Ministero dell' Ambiente e della Tutela del Territorio e del Mare

Commissione Tecnica di Verifica dell' Impatto Ambientale – VIA e VAS

Parere n. 2497 del 8/09/2017

<b>Progetto</b>	<p><i>Verifica di Attuazione ex Art. 185 c. 6 e 7 del D.Lgs 163/2006</i></p> <p><b>S.S. N° 640 "DI PORTO EMPEDOCLE" - ITINERARIO AGRIGENTO – CALTANISSETTA - A19 - ADEGUAMENTO A QUATTRO CORSIE DELLA S.S. N° 640 "DI PORTO EMPEDOCLE" – TRATTO DAL KM 44+000 ALLO SVINCOLO CON LA A19</b></p> <p><i>Fase II</i></p> <p><b>IDVIP 500</b></p>
<b>Proponente</b>	<b>ANAS S.p.A</b>

Figura - Planimetria MU38

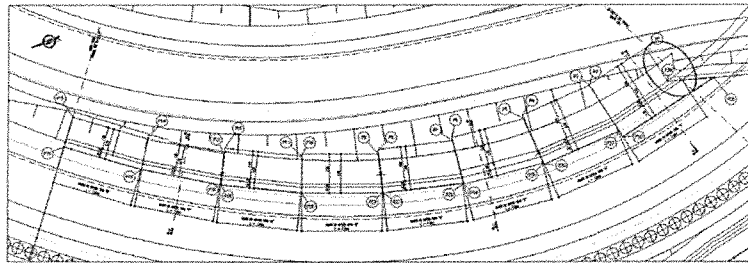
"Il muro MU38 è un muro di controripa che si sviluppa per una lunghezza di 50,00 mt dalla Pk. 0+170.288 alla Pk. 0+233.065 (le progressive sono riferite alla rampa 2 dello Svincolo Caltanissetta Sud). Il progetto esecutivo prevede un muro con fondazione gradonata e paramento di altezza variabile da 2,10 m a 8,17 m. Si osserva che nella sezione di fine muro la distanza tra il ciglio della rampa 1 e il ciglio della rampa 2 è appena pari a 5,17 m. Se si tiene conto che il dislivello da colmare in tale sezione è superiore a 8 m si conclude che non è possibile adottare una soluzione differente. Inoltre in tale sezione non verrebbe garantita la continuità tra il filo esterno del sottovia e l'opera di sostegno."

Figura - Planimetria MU40

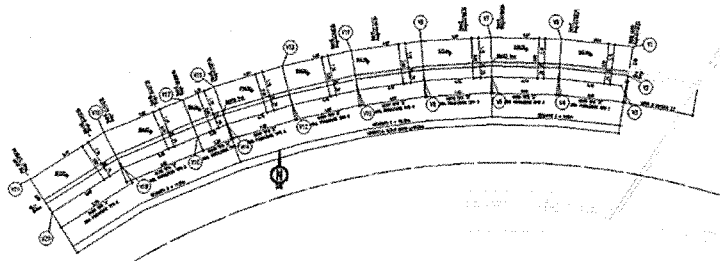
"Il muro MU40 è un muro di controripa che si sviluppa per una lunghezza di 42,90 mt dalla Pk. 0+182.040 alla Pk. 0+220.00 (le progressive si riferiscono alla Rampa 2 dello svincolo Caltanissetta Sud). Il progetto esecutivo prevede un muro con fondazione gradonata e paramento di altezza variabile da 1,88 m a 4,31 m. Il muro si pone in prosecuzione del sottovia 3.2. Dovendo garantire la continuità con i piedritti del sottovia è necessaria la realizzazione di un'opera in c.a. con paramento verticale. Le Terre rinforzate, infatti, non consentirebbero, a causa dell'inclinazione del paramento, una soluzione di continuità. Si avrebbero, al contempo, problemi di chiusura del modulo della Terra Mesh adiacente allo scatolare del sottovia."

Figura – Profilo muro di chiusura MP53

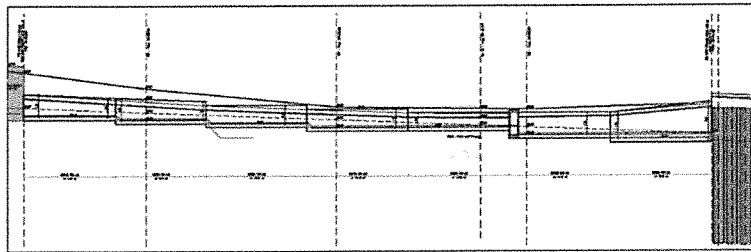
Dovendo l'opera garantire la continuità della Paratia da un lato e dovendo chiudere sul muro adiacente alla Spalla A del CV2.09 dall'altro è necessario realizzare un'opera con paramento verticale in c.a. La mancanza di verticalità dell'opera di sostegno determinerebbe, infatti, la nascita di spigoli vivi che comporterebbero una riduzione degli standard di sicurezza della viabilità."

Figura – Planimetria muro MU60

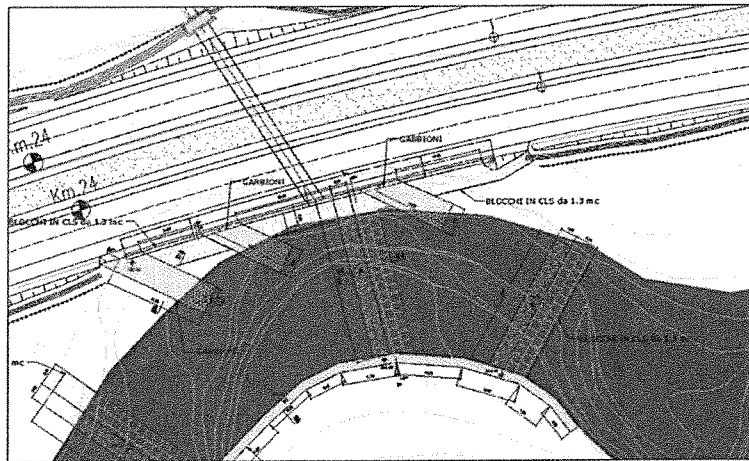
Il muro MU60 è un muro di difesa spondale dall’erosione di un corso d’acqua. La soluzione di dettaglio approvata prevede l’inserimento del tombino Armco T36 e l’adduzione delle acque da questo portate al vicino vallone Arenella.

In questo caso opere di ingegneria naturalistica non possono essere realizzate perché invadono l’alveo del fiume. La presenza del fiume, inoltre, potrebbe portare ad un dilavamento degli strati inferiori delle Terre Mesh con una riduzione nel tempo degli standard prestazionali dell’opera. Infine va constatato che non è possibile interrompere eventuali terre rinforzate per consentire l’attraversamento del tubo Armco del tombino T36 a meno che non si proceda alla realizzazione di una struttura di contenimento del tubo che consenta, al contempo, la chiusura dei moduli di Terra Mesh adiacenti al tubo stesso.”

Figura – MU70: Planimetria

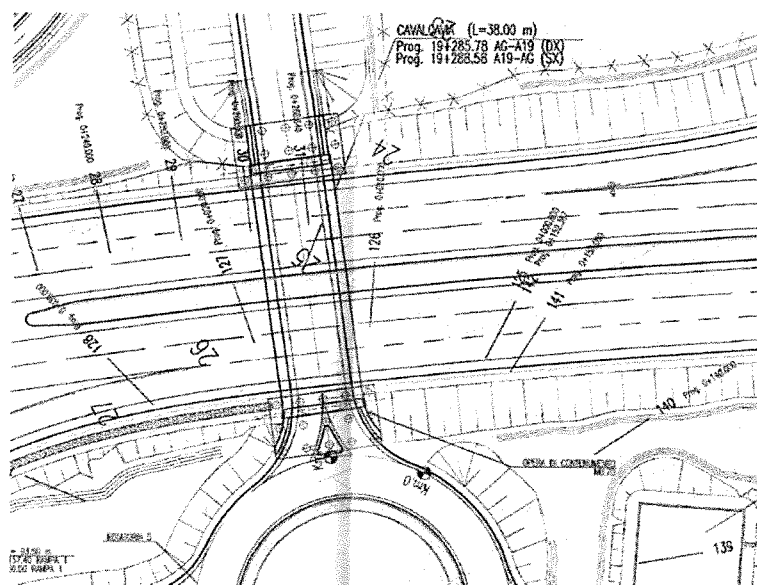
Il muro è previsto su fondazione superficiale e di lunghezza pari a circa 14,00 m per un'altezza dell'elevazione di 5,50 m.

Dovendo realizzare una soluzione di continuità, si è scelto, sia per ragioni costruttive che progettuali, di adeguare geometricamente il presidio di sostegno al muro andatore."

Figura -- MU84\_TR23: stralcio planimetrico.

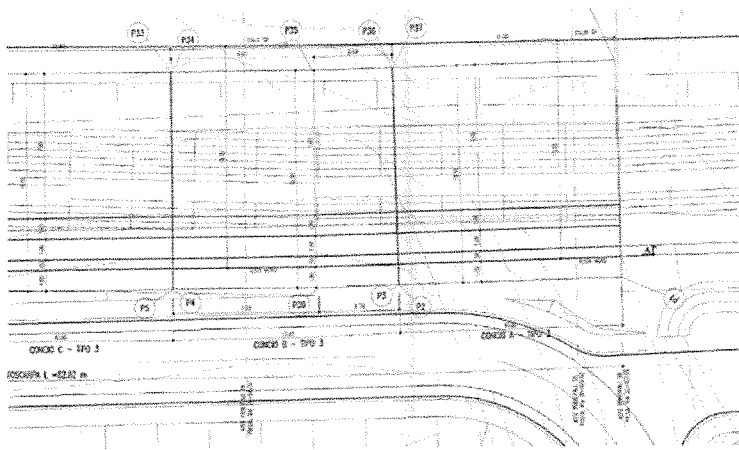
"Il muro MU84, in PE, è un muro su fondazione superficiale previsto in 8 conci di circa 10,80 m di 3 diverse tipologie, per una lunghezza totale di 82,77 m che si sviluppa lungo l'asse principale della prog. 20+927.650 alla prog. 21+009.300.

Il muro in oggetto, realizzato secondo le previsioni del progetto esecutivo, è un muro sottoscampa che costituisce il piede della TR23, opera di ingegneria naturalistica che è posta a sostegno della carreggiata sinistra dell'asse principale dalla sezione 811 alla 818 circa. Come si evince dalla figura, il muro MU84 corre pressoché parallelamente al Tronco 55 dal quale, nella parte iniziale si discosta di circa 1,50 m. Tale distanza non consentiva la realizzazione di un'opera di ingegneria naturalistica che, planimetricamente, avrebbe richiesto spazi maggiori e, di conseguenza, lo spostamento verso nord del Tronco 55."

Figura 9.1: interventi proposti - planimetria di insieme

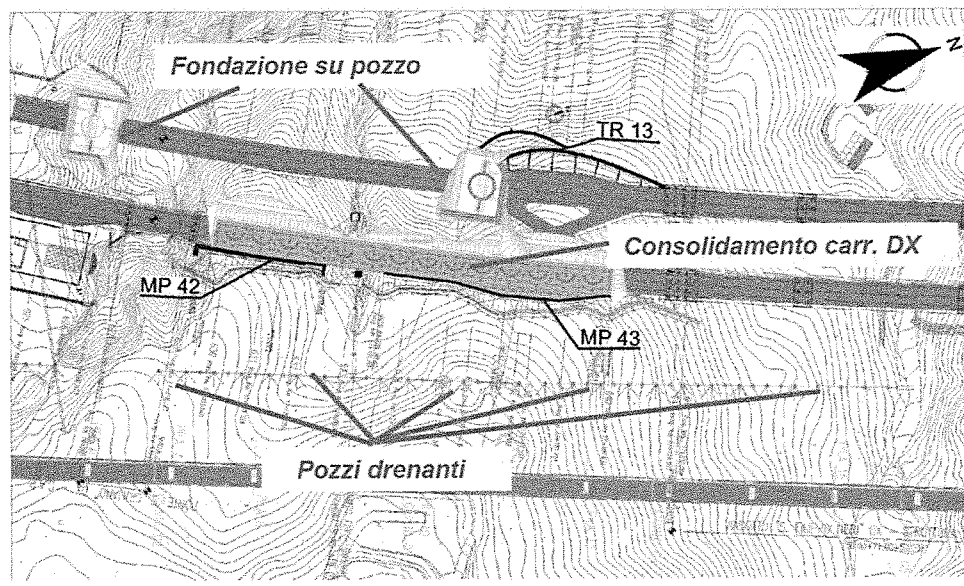
"Alla luce delle evidenze emerse, tenendo in considerazione la presenza di piani di scivolamento medio-profondi più o meno diffusi sul versante e considerata la riscontrata e non prevedibile risposta deformativa del pendio, per quanto riguarda l'asse principale si è resa necessaria la modifica di alcune soluzioni strutturali adottate in fase di Progetto Esecutivo a favore di soluzioni maggiormente conservative. In altri casi invece, il Progetto Esecutivo è stato del tutto integrato, inserendo degli interventi di consolidamento al fine di mitigare i fenomeni deformativi in atto sul pendio.

In particolare gli interventi consistono in:

- Sistema di drenaggio del pendio costituito da un allineamento di pozzi drenanti a monte del versante per l'abbattimento delle pressioni interstiziali del terreno in concomitanza di eventi meteorici importanti.
- consolidamento della carreggiata DX, mediante l'esecuzione di cuffie di pali medioprofondi.
- fondazioni a pozzo per le spalle del viadotto San Giuliano, in sostituzione della classica fondazione su pali."

Figura - planimetria della sistemazione finale della viabilità e dell'area. - Progetto di variante

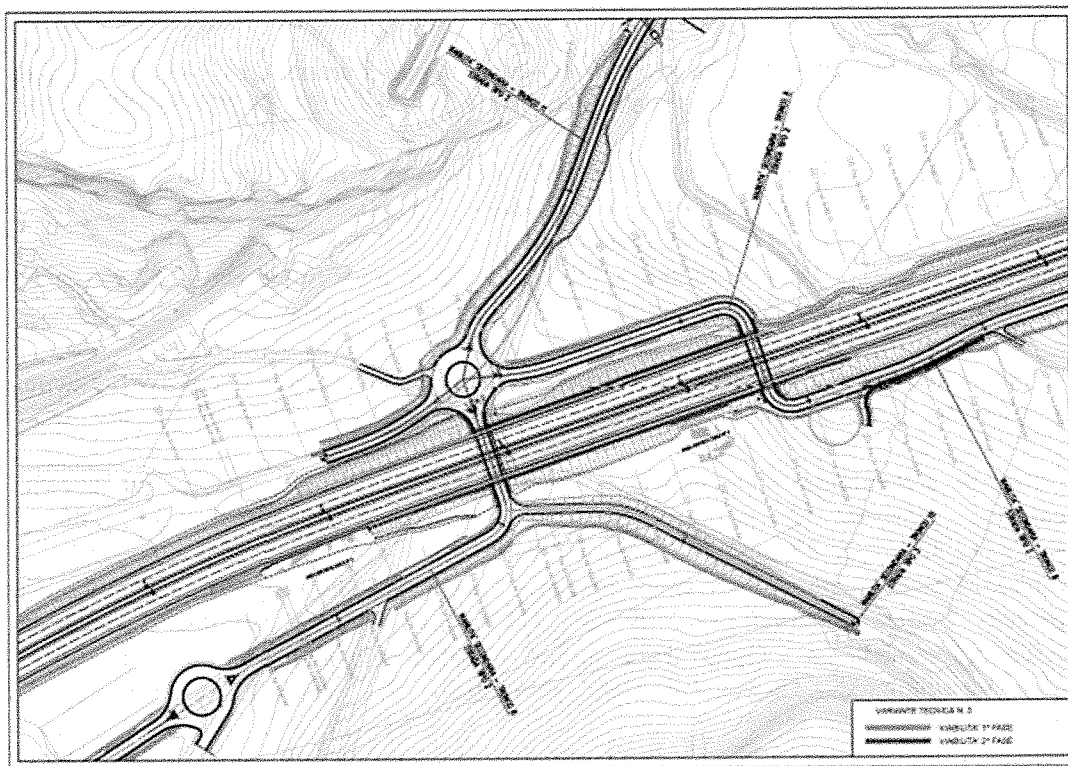
Il Proponente afferma che: "La continuità del tronco è stata ottenuta introducendo due cavalcavia dell'asse principale. La variante non modifica il tracciato dell'asse principale ma interessa la viabilità secondaria del tronco 8 e l'inserimento di due cavalcavia oltre che alla modifica delle opere d'arte minori a sostegno degli scavi. In merito al Tronco 8, le modifiche apportate tengono conto che le aree archeologiche interrompono il tracciato di questa viabilità secondaria, per cui si è reso necessario progettare un doppio attraversamento dell'asse principale per collegarlo con il tronco 11, già presente nel progetto di PE.

Il nuovo tratto del Tronco 8 e il Tronco 11 si collegano sul lato nord mediante una rotonda. È stato, quindi, necessario modificare il tracciato del tronco 8 per raggiungere la quota altimetrica di scavalco dell'asse principale ed il tronco 11 per creare l'intersezione regolata dalla rotonda.

I due nuovi cavalcavia hanno una tipologia costruttiva, analoga a tutti gli altri ponti presenti in PE, con impalcato bitrave in acciaio-calcestruzzo.

Per quanto riguarda l'asse principale, ai fini di contenere le dimensioni della scarpata, in corrispondenza degli scavi archeologici, la quota del cordolo del muro MP22 è stata alzata, e di conseguenza per un breve tratto, la paratia è stata rinforzata con un ulteriore fila di pali. È stata inserita una paratia di micropali a protezione dell'area archeologica nr. 3, oltre che al raccordo delle due paratie con terre rinforzate. Dal lato della paratia MP 21 sono stati aggiunti solo i pali per il completamento delle spalle A dei nuovi cavalcavia."

Figura - Planimetria della sistemazione finale dello svincolo SS640-A19

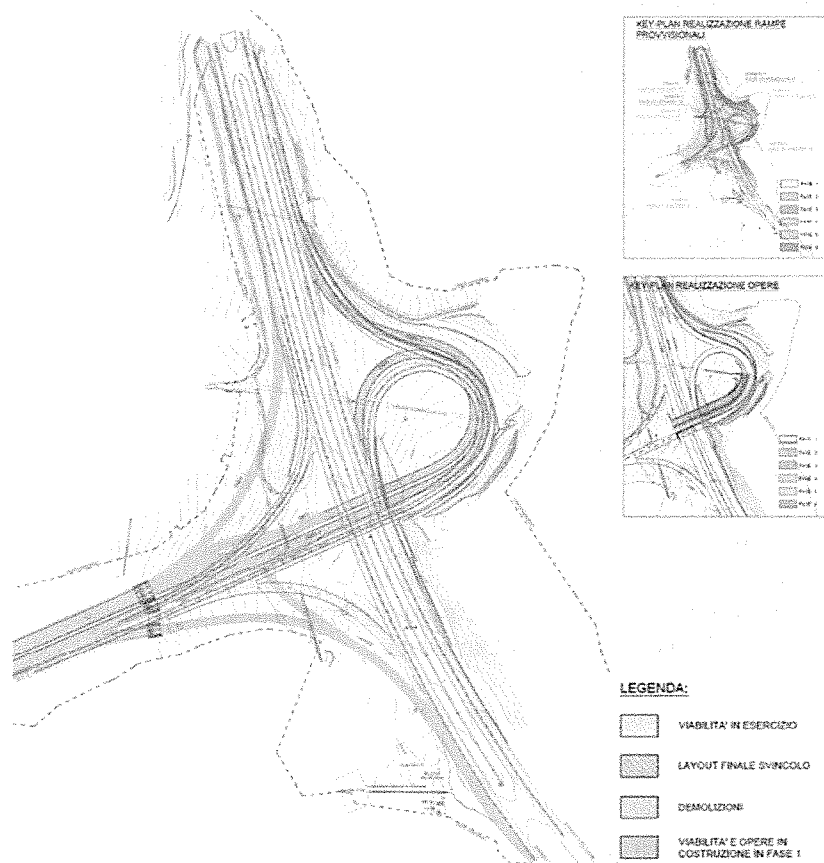
- Deviazione del traffico proveniente da CL per CT sulla rampa 3, in parte modificata per l'esecuzione delle demolizioni della campata 4 relativa alla vecchia rampa.

- Chiusura dello svincolo per il tempo necessario alla demolizione delle due campate rimaste, in prossimità della deviazione provvisoria, in entrambi i sensi di marci verso Caltanissetta.

- Completamento della carreggiata destra del viadotto Salso e innesto delle rampe 3 e 4.

Figura - Planimetria viadotto Arenella - confronto tra progetto esecutivo approvato e in variante

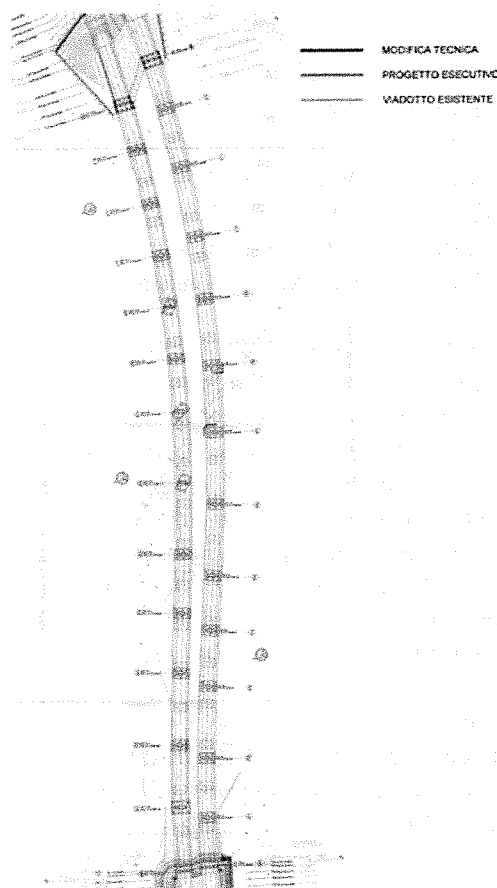
Il progetto in variante, tiene conto delle modifiche morfologiche e idrauliche del corso d'acqua, avvenute in seguito agli eventi meteorici eccezionali che si sono abbattuti nella zona nel corso del 2015. E' stato eseguito un rilievo dettagliato, sono stati successivamente modificati il posizionamento delle pile sull'asta fluviale e il loro interasse, ed eliminate le interferenze con il canale di magra.

Il Proponente dichiara che: "L'impalcato viene realizzato con strutture in acciaio in analogia alla tipologia dei viadotti dell'intero lotto. Inoltre la modifica tecnica su indicata tiene conto delle modifiche morfologiche ed idrauliche del corso d'acqua avvenute in seguito agli eventi meteorici eccezionali che si sono abbattuti nella zona nel corso del 2015, a seguito dei quali si sono verificati anche interruzioni dei servizi di trasporto esistenti (SS640 e linee ferroviarie) e che hanno prodotto danni anche ai viadotti limitrofi (es. ponte a 5 Archi A19 PA-CT). Per tali circostanze è stato eseguito un rilievo dettagliato e conseguentemente è stato ristudiato il posizionamento delle pile ricadenti sull'asta fluviale e il loro interasse, avendo cura di eliminare qualsiasi interferenza con il canale di magra.

Infine data la planarità dei terreni su cui insistono le spalle, è stata rivista la lunghezza del viadotto, avvicinando le spalle, si passa da una lunghezza di circa 585 m per la carreggiata SX e 616 m per la carreggiata DX prevista nel PE a una lunghezza di 490 m per la carreggiata SX e 530 m per la carreggiata DX. La soluzione adottata, oltre a non comportare un aumento significativo dell'altezza delle spalle, presenta una configurazione delle spalle lato AG sfalsate, che permette l'esecuzione delle vie di corsa, anche con l'attuale viadotto Arenella in esercizio."

Figura - Planimetria e prospetto dell'intervento di variante

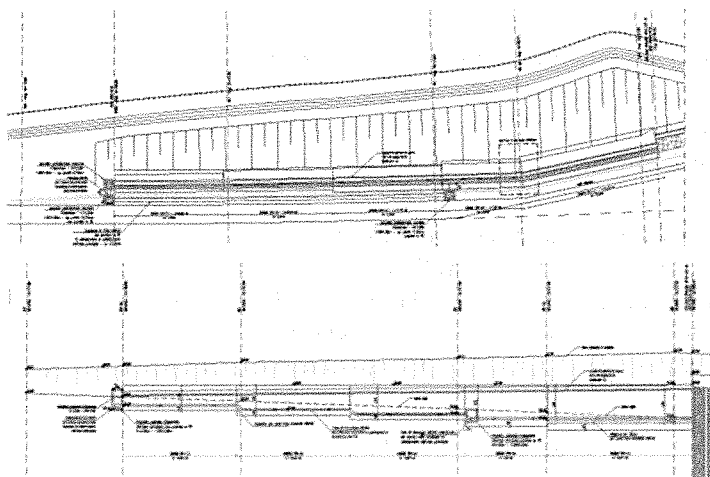
Nel progetto di variante, per arginare gli eventi franosi che hanno interessato la porzione di scarpata “lato Agrigento della paratia” a partire dalla progressiva 5+100.679, si è reso necessario il prolungamento del muro “MP20”. Saranno realizzate due paratie denominate “MP.20 prolungamento da progr. 5+112.812 a progr. 5+234.407” e “MP.20 prolungamento da progr. 5+306.429 a progr. 5+319.865”.

“Il progetto del muro di sostegno di prolungamento della paratia MP 53 è realizzato in corrispondenza della scarpata tra la progressiva 22+177.890 e la paratia stessa. Pertanto, in adiacenza alla paratia MP.53, si prevede di realizzare un muro di sostegno denominato MP.53 prolungamento lato AG da prog. 22+186.860 a prog. 22+239.070.”
